東京都市計画地区計画の変更（練馬区決定）

都市計画春日町六丁目地区地区計画をつぎのように変更する。

変更概要

計画図 2

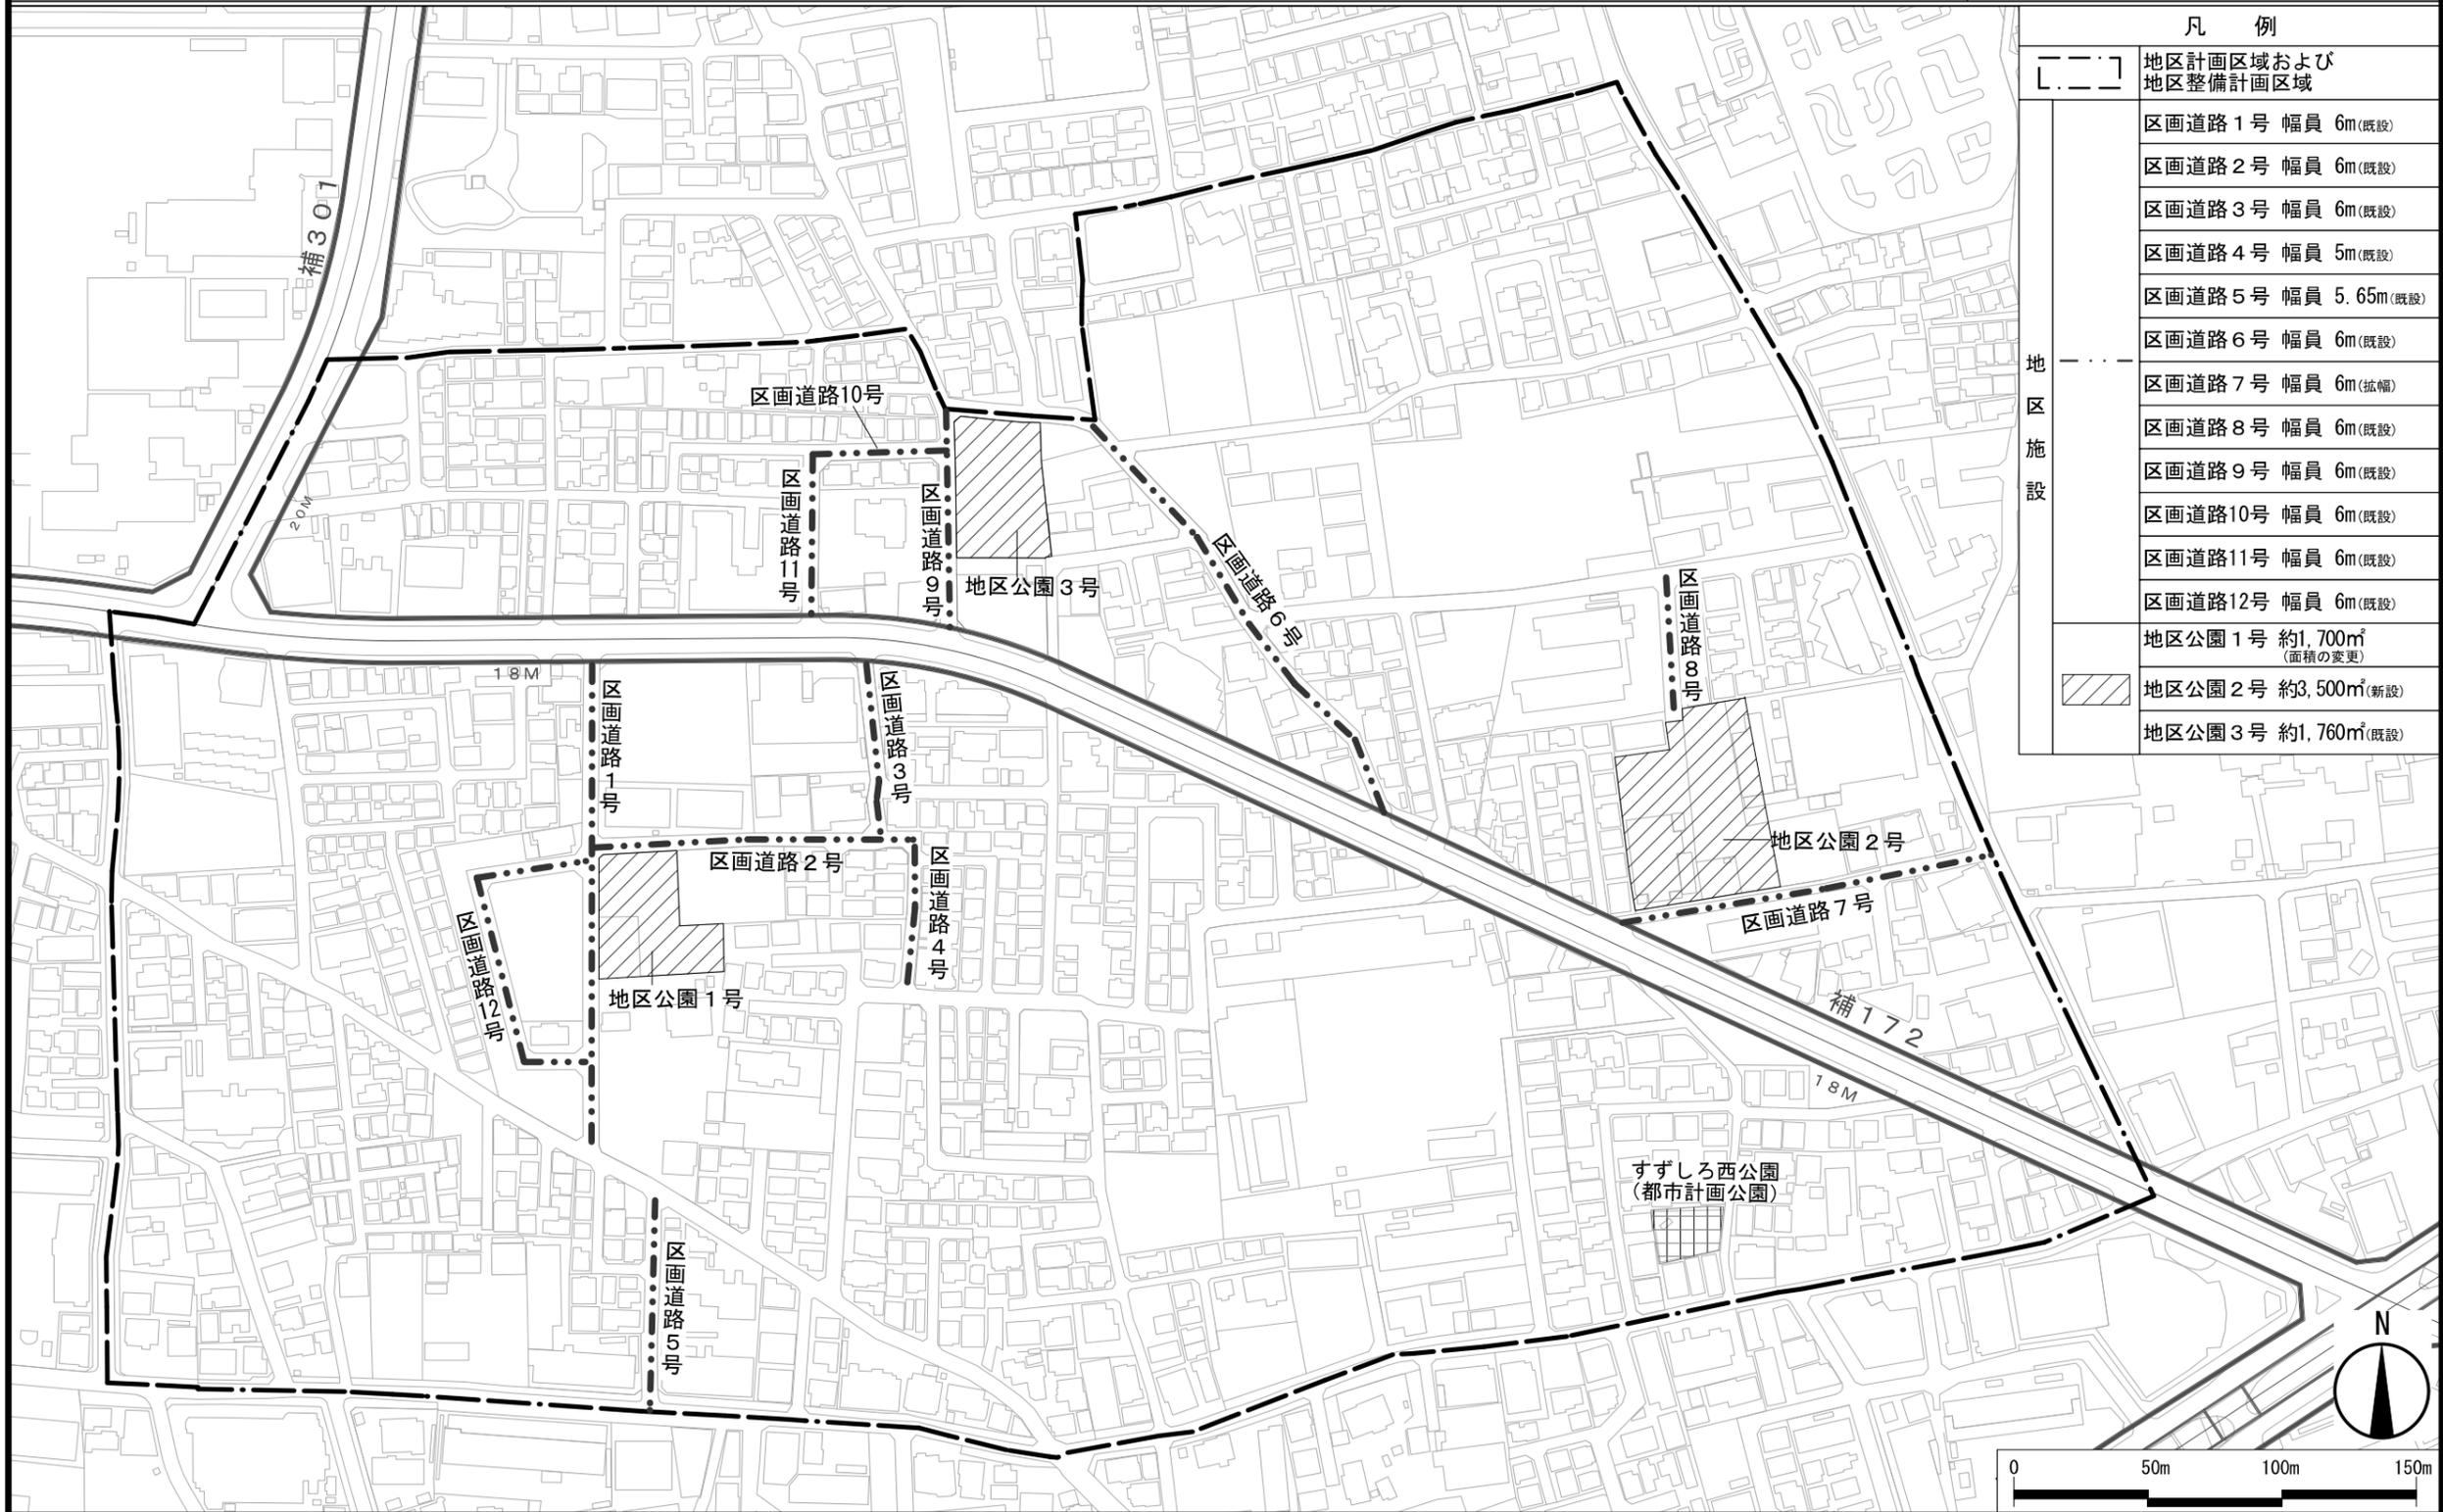
理由： 地区施設の区域を追加することにより、樹林地等を一体的な公園として整備するため、地区計画を変更する。

道路	区画道路 3号	6.0m	約 63m	-	拡幅	区画道路3号	6.0m	約 63m	-	既設
	区画道路 4号	5.0m	約 52m	-	拡幅	区画道路4号	5.0m	約 52m	-	既設
	区画道路 5号	5.65m	約 70m	-	拡幅	区画道路5号	5.65m	約 70m	-	既設
	区画道路 6号	6.0m	約180m	-	拡幅	区画道路6号	6.0m	約180m	-	既設
	区画道路 7号	6.0m	約138m	-	拡幅	区画道路7号	6.0m	約138m	-	拡幅
	区画道路 8号	6.0m	約 48m	-	新設	区画道路8号	6.0m	約 48m	-	既設
	区画道路 9号	6.0m	約 82m	-	新設・ 一部拡幅	区画道路9号	6.0m	約 82m	-	既設
	区画道路 10号	6.0m	約 52m	-	拡幅	区画道路10号	6.0m	約 52m	-	既設
	区画道路 11号	6.0m	約 60m	-	新設	区画道路11号	6.0m	約 60m	-	既設
	区画道路 12号	6.0m	約123m	-	新設	区画道路12号	6.0m	約123m	-	既設
公園	地区公園 1号	-	-	約714㎡	新設	地区公園1号	-	-	約1,700㎡	面積の変更 (中ノ宮竹 林公園)
	地区公園 2号	-	-	約3,500㎡	新設	地区公園2号	-	-	約3,500㎡	新設

計画図 3

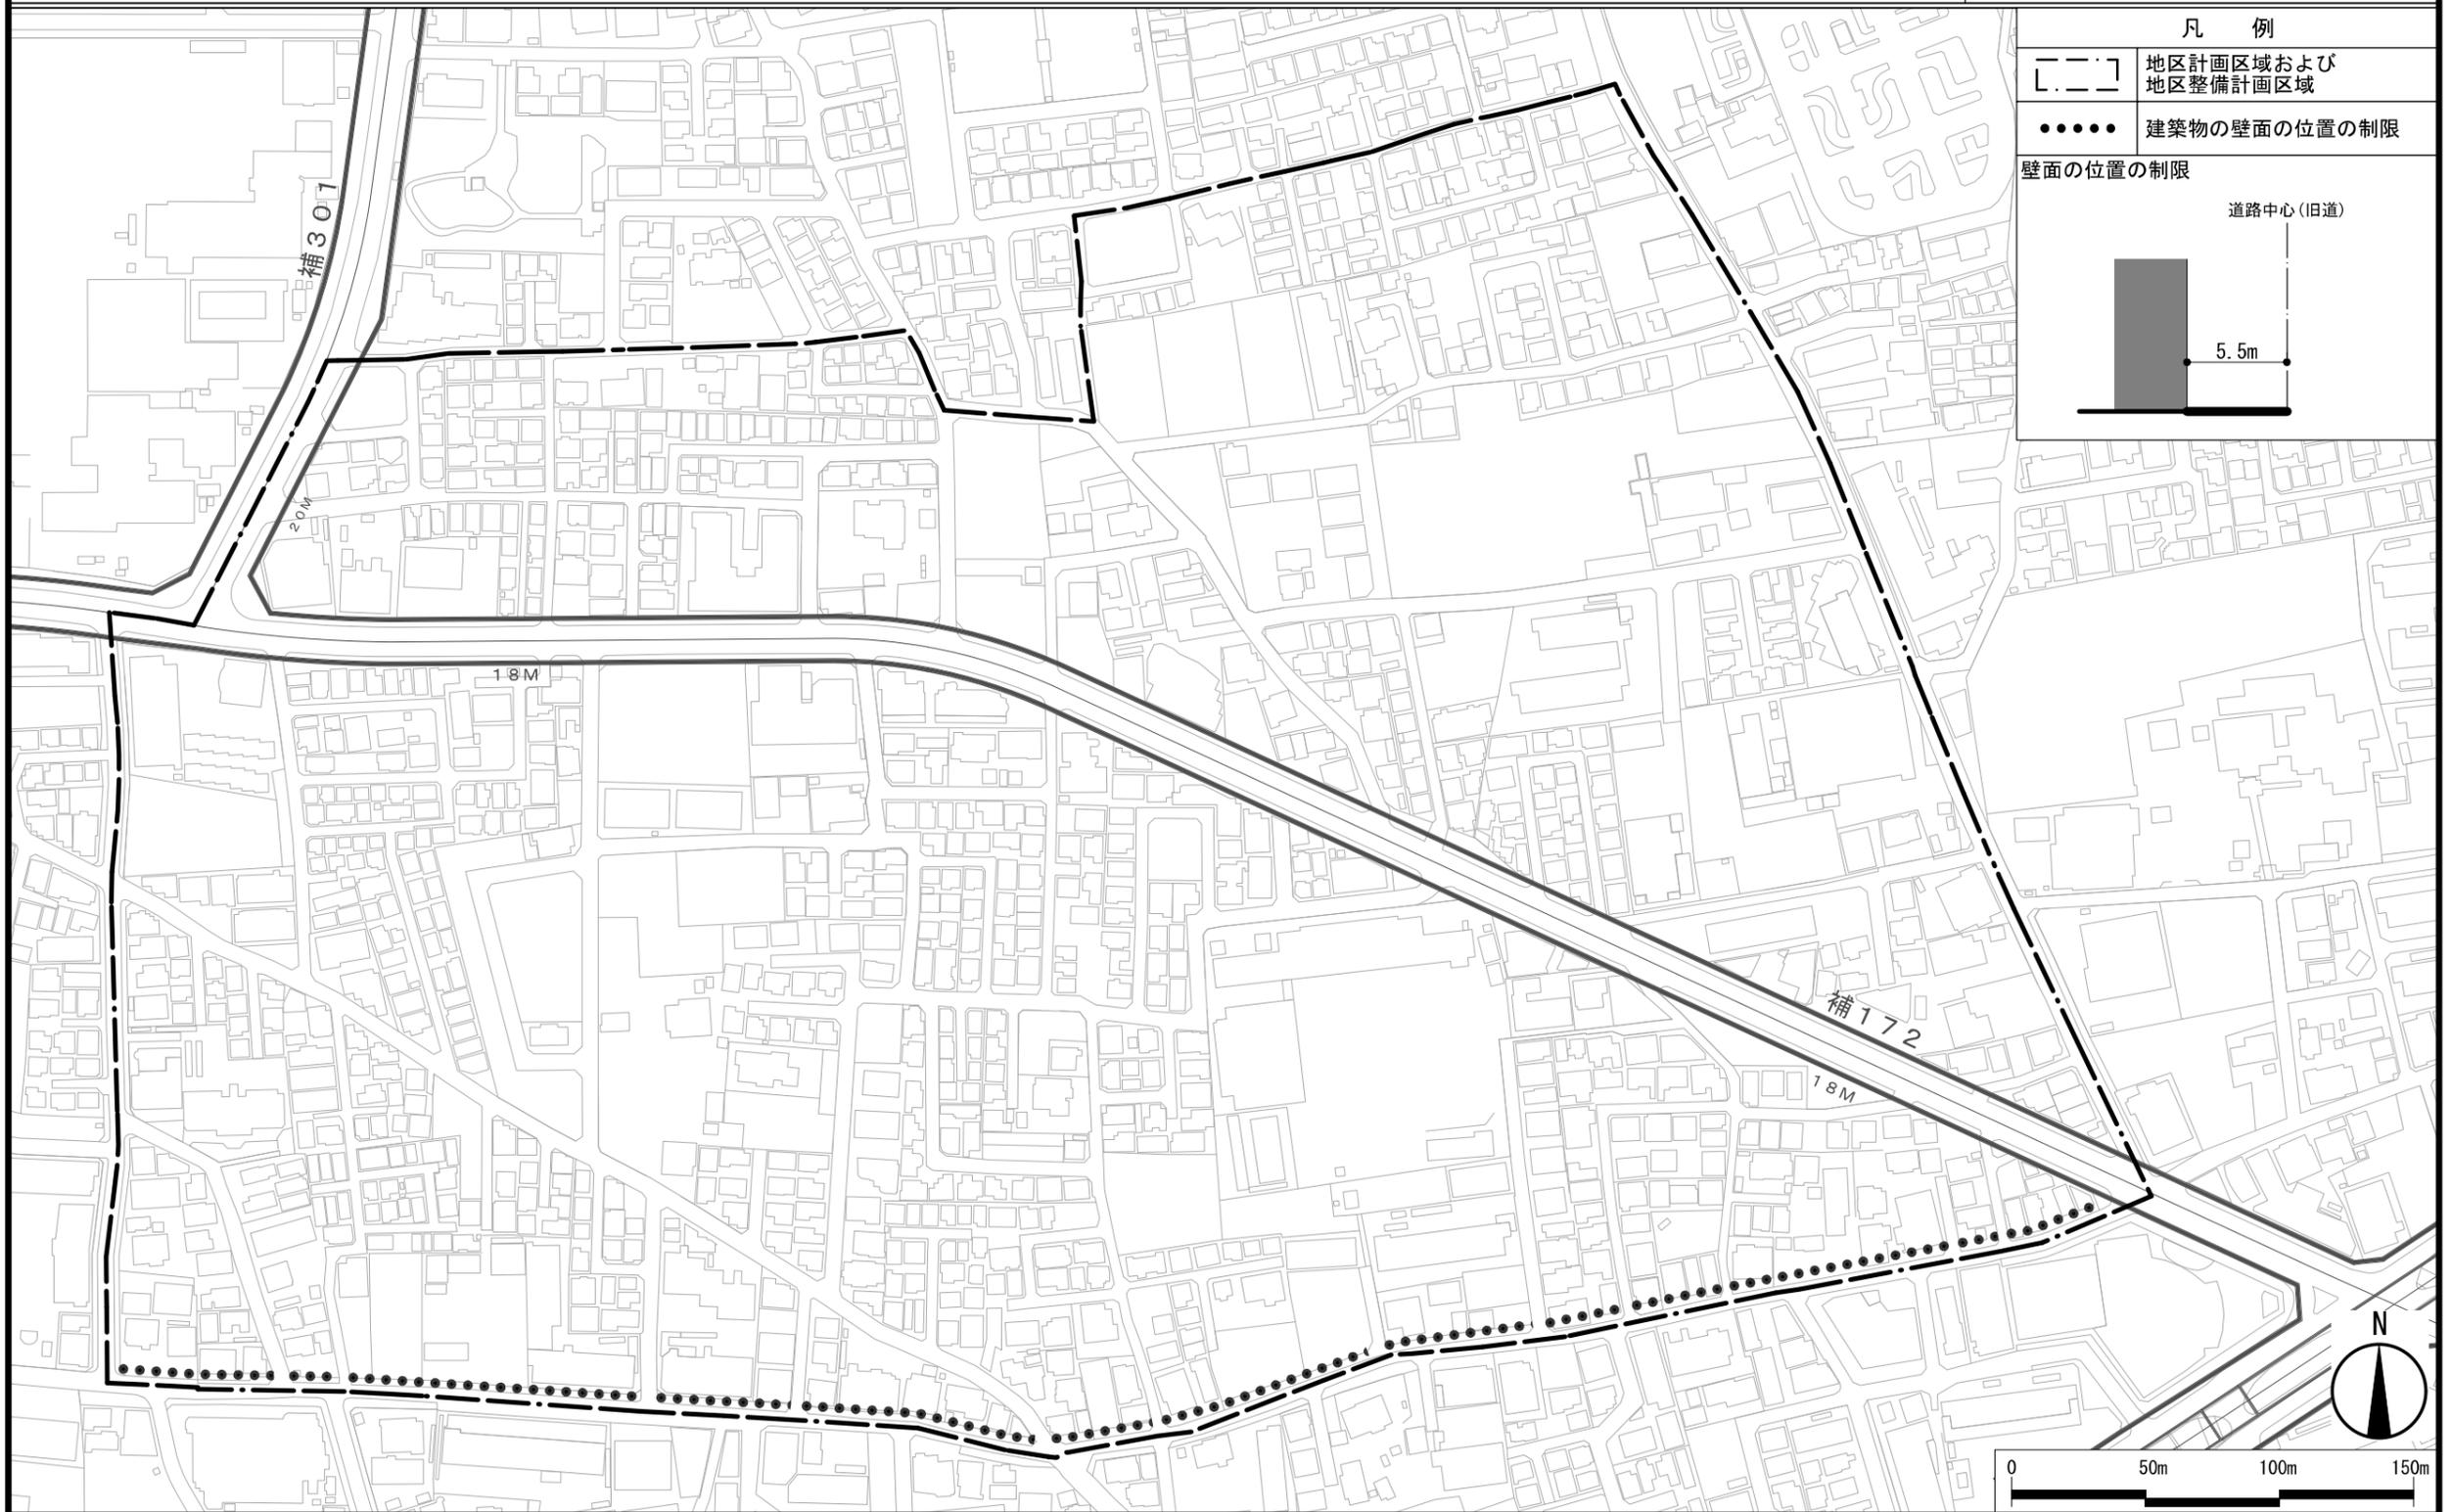
地区整備計画	公園	地区公園 3号	-	-	約1,760㎡	新設	地区公園3号	-	-	約1,760㎡	既設 (新場の森 公園)	
	壁面の位置の制限	計画図に表示する壁面の位置の制限を定める部分においては、建築物の壁またはこれに代わる柱から道路中心線までの距離は5.5m以上とする。また、軒および出窓等の建築物の部分についても道路中心線までの距離は5.5m以上とする。					計画図3に表示する壁面の位置の制限が定められている部分においては、建築物の外壁またはこれに代わる柱から道路中心線までの距離は5.5m以上とする。また、軒および出窓等の建築物の部分についても道路中心線までの距離は5.5m以上とする。					文言整理
	建築物等の形態または色彩その他意匠の制限	建築物の屋根および外壁またはこれに代わる柱は、良好な住環境にふさわしい落ち着いた色彩とする。					建築物の屋根および外壁またはこれに代わる柱は、良好な住環境にふさわしい落ち着いた色彩とする。					文言整理
	垣または柵の構造の制限	道路に面して設ける垣またはさくの構造は、生け垣または鉄さく等透視可能な構造のものとする。ただし、地盤面から高さ80cm以下の部分および法令の制限などにより周囲の安全の確保や環境保全のためにやむを得ないものはこの限りでない。					道路に面する部分に設ける垣または柵は、生け垣またはフェンス等の透視可能な構造とする。ただし、地盤面から高さ80cm以下の部分および法令の制限などにより、周囲の安全の確保や環境保全のためにやむを得ないものは、この限りでない。					文言整理
